**INFORME DE VISITA DE CONTROL
N° 006-2026-OCI/0344-SVC**

**“ESTADO SITUACIONAL DE LA OBRA: CREACIÓN DEL
PARQUE TEMÁTICO REPÚBLICA DE FRANCIA EN EL PJ
MIRAMAR BAJO DEL DISTRITO DE CHIMBOTE, PROVINCIA
DE SANTA, DEPARTAMENTO DE ANCASH”**

**PERÍODO DE EVALUACIÓN:
DEL 4 AL 10 DE FEBRERO DE 2026**

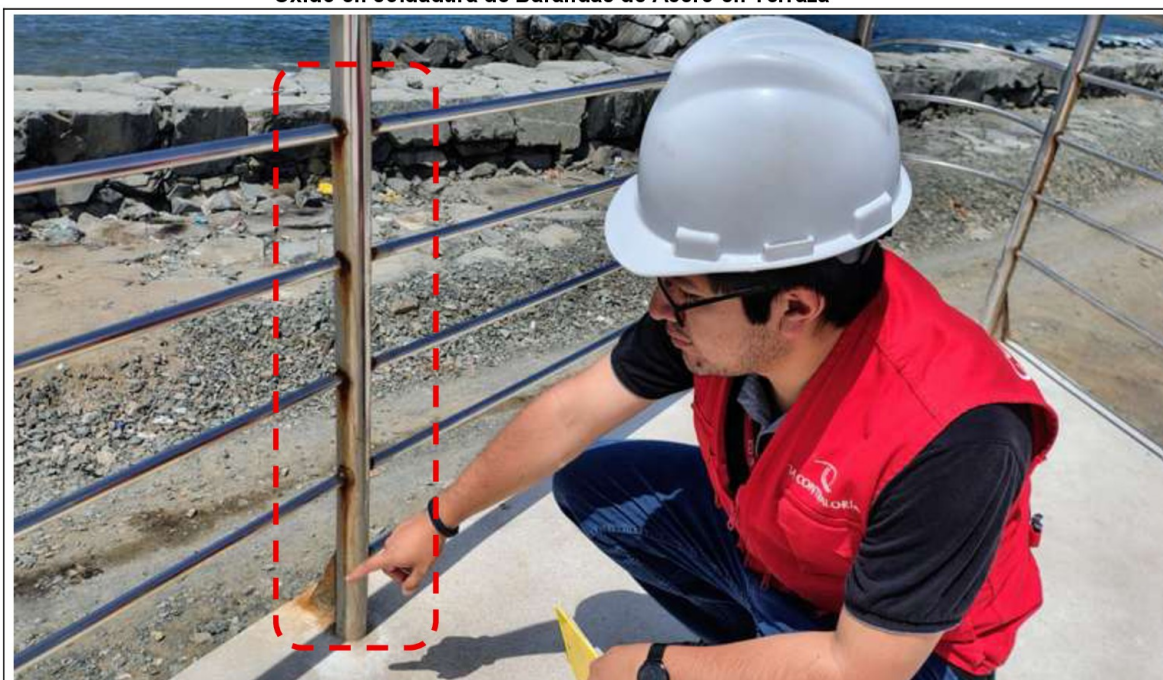
Tanto los tubos de acero inoxidable de las barandas metálicas de la terraza y de las escaleras, así como las puertas del ascensor, presentan signos de oxidación, especialmente la puerta ubicada en la terraza del mirador. Asimismo, se observó que las costuras de soldadura de los tubos de las barandas metálicas, en su mayoría presentan un acentuado grado de oxidación, tal como se observa en las siguientes imágenes:

Fotografía n.º 4
Oxido en soldadura de Barandas de Acero en Terraza

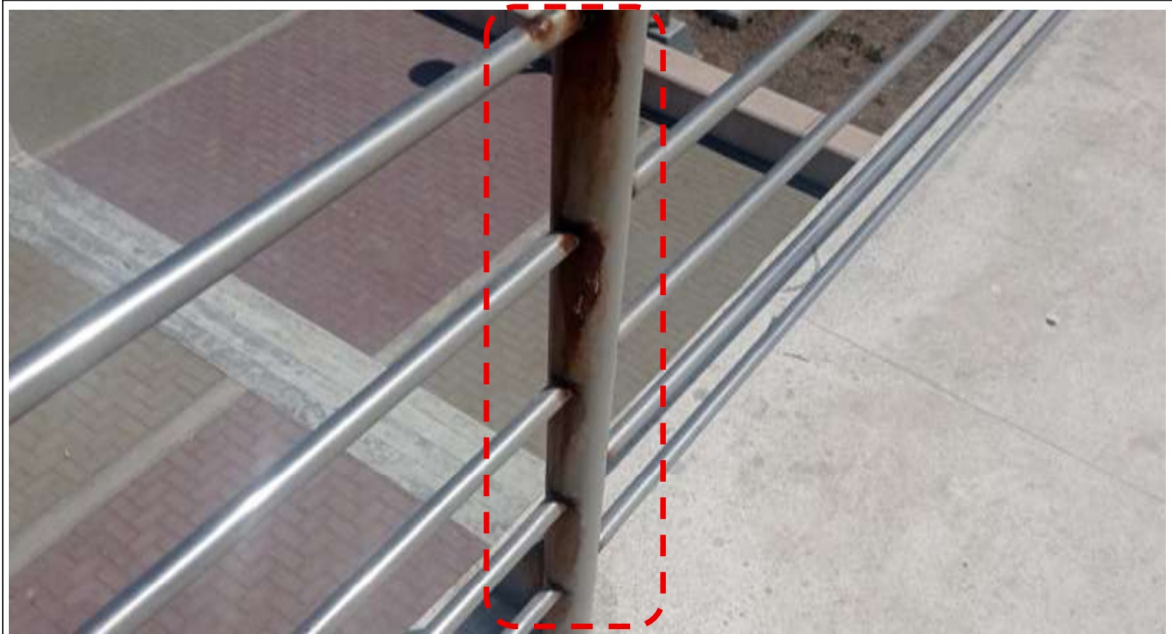
Descripción: Se observa la presencia de óxido en las soldaduras que unen los aceros transversales con los parantes en la zona de terraza.

Descripción: Se observa la presencia de óxido en las soldaduras que unen los aceros transversales con los parantes en las escaleras.

Como es de verse en las fotografías anteriores, las barandas metálicas de acero inoxidable, ubicadas en la terraza del parque temático, muestran un mayor signo de oxidación en las costuras de las soldaduras utilizadas para unir los tubos ubicados horizontalmente con los ubicados verticalmente (parantes).

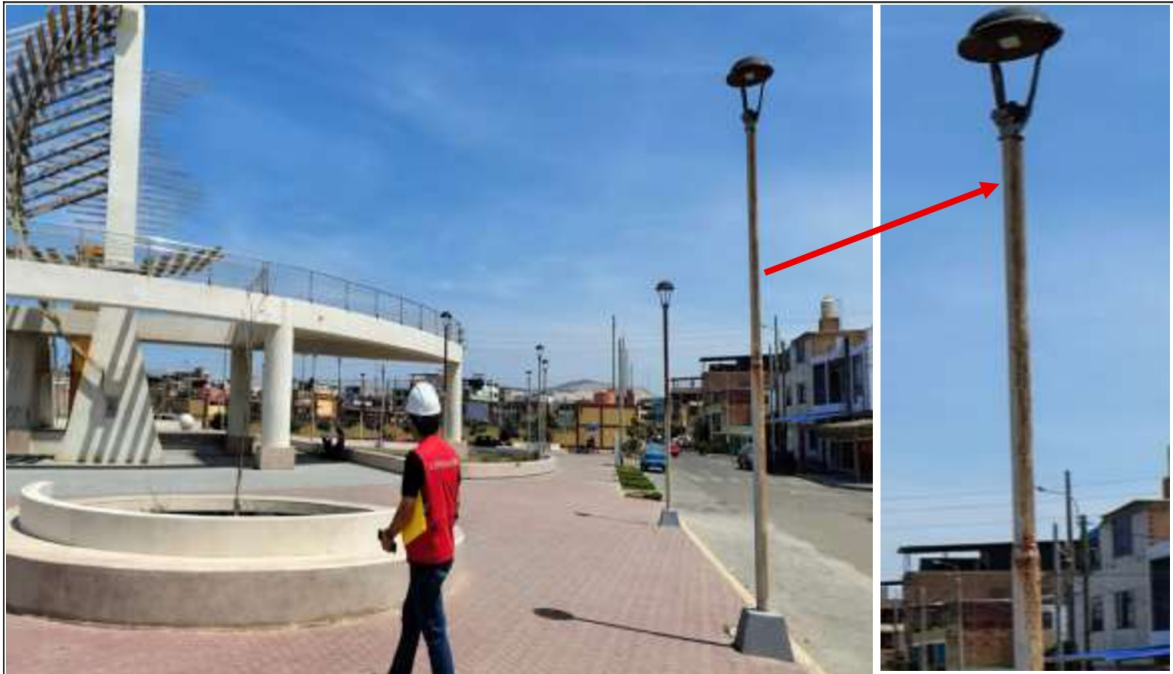
Como es de verse, en las fotografías la cabina de ascensor tanto en la parte baja como en la planta superior, presenta oxidación en sus planchas metálicas, en ese sentido, se procedió a realizar la revisión al contenido del Expediente Técnico del Adicional de Obra n.º 02 en relación

De lo expuesto, se determina que las especificaciones técnicas del adicional de obra n.º 02, establecían que, debía estar conformada por una "cabina armado de acero inoxidable 3" x 2". media altura en acero inoxidable, el tablero superior fabricado con canal estructural de 3" y forrado con plancha metálica de 1/8", la plancha será cubierta superiormente con una cobertura de acero inoxidable (piso estriado), y la cabina a media altura en acero inoxidable"; sin embargo, no señalan el método de trabajo para su colocación; ni tampoco el tipo de acero a emplear, que en el expediente técnico del Adicional de Obra n.º 01 con deductivo vinculante n.º 01, mencionaba que el uso era el de tipo AISI-304 (Resistente a la Corrosión).

Fotografías n.ºs 12 y 13
Oxido en Postes Ornamentales

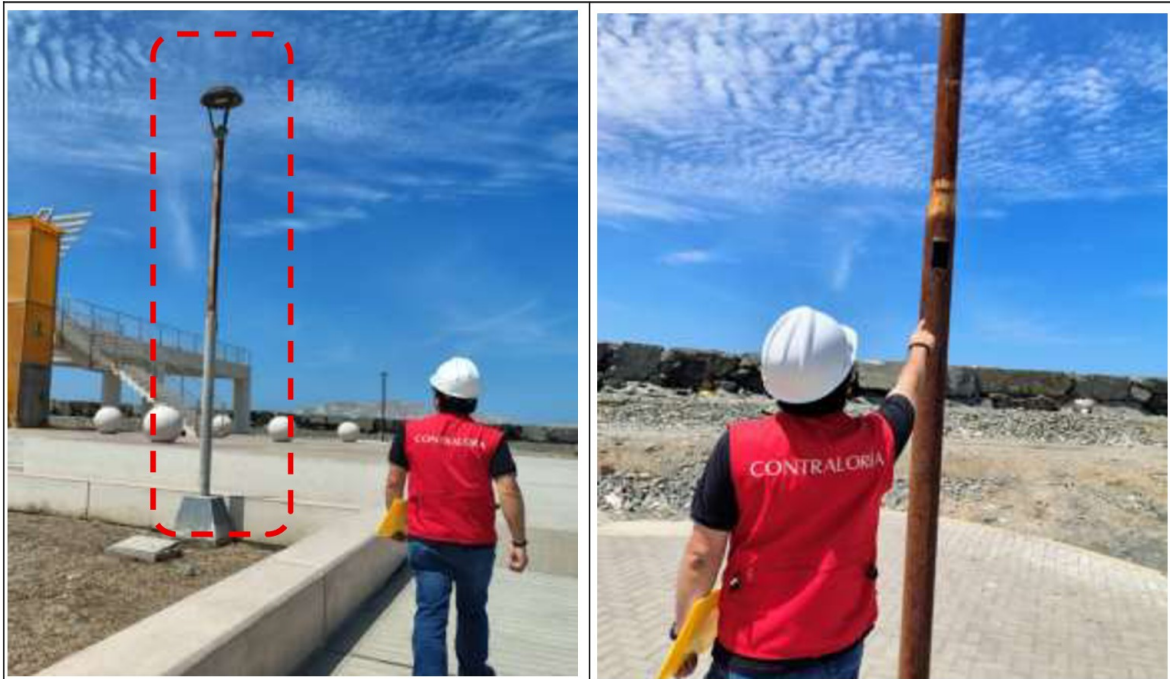
Descripción: Se puede observar la presencia de óxido y corrosión de poste ornamental.

De todo lo anterior expuesto se puede evidenciar que las barandas metálicas, planchas del elevador y postes ornamentales, presentan signos de oxidación en diferentes grados, por lo que se estaría incumpliendo lo establecido en el artículo 40 del TUO de la Ley n.° 30225 Ley de Contrataciones del Estado, aprobado mediante Decreto Supremo 082-2019-EF, establece el plazo de la responsabilidad del contratista por las prestaciones brindadas, de la siguiente manera:

Imagen n.º 6
Plano PE-1 – Plano de Elevador

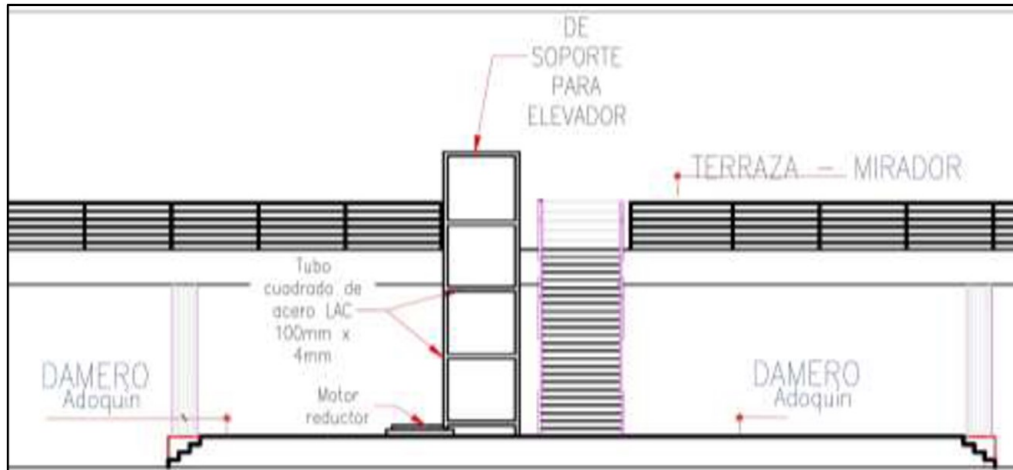
Además de ello como parte del contenido del Expediente Técnico del Adicional de Obra n.º 02, se tiene el detalle del Elevador en el plano PE-1 Plano de Elevador, como se muestra en la siguiente imagen:

Fotografía n.º 14
Elevador fuera de funcionamiento

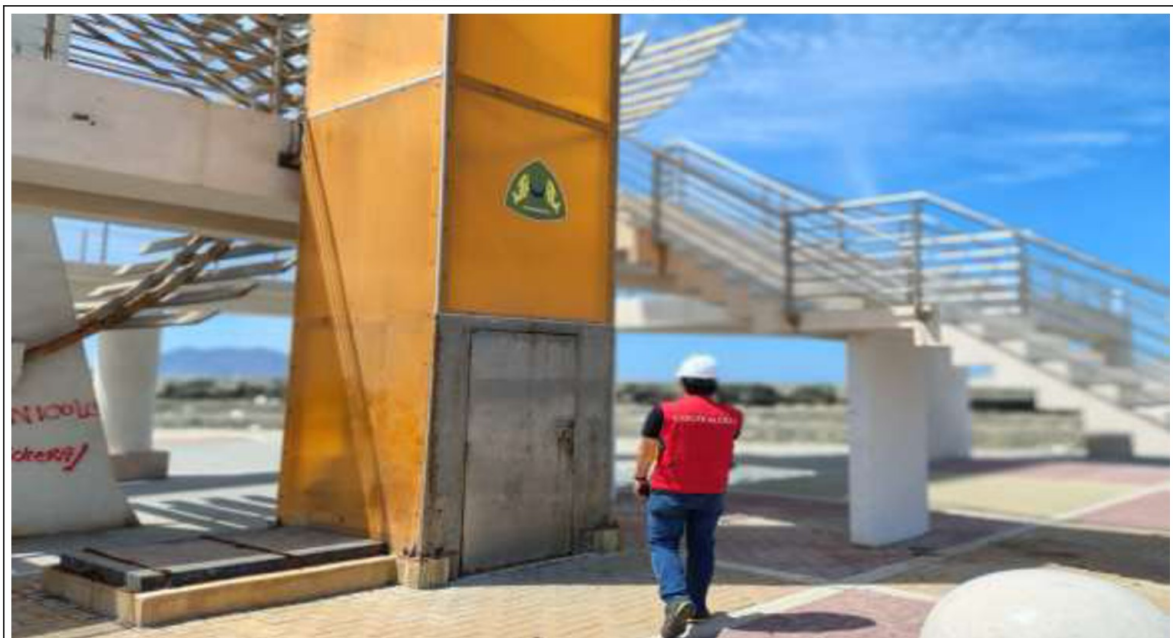
Descripción: Primer nivel del Parque temático, elevador se encuentra fuera de funcionamiento.
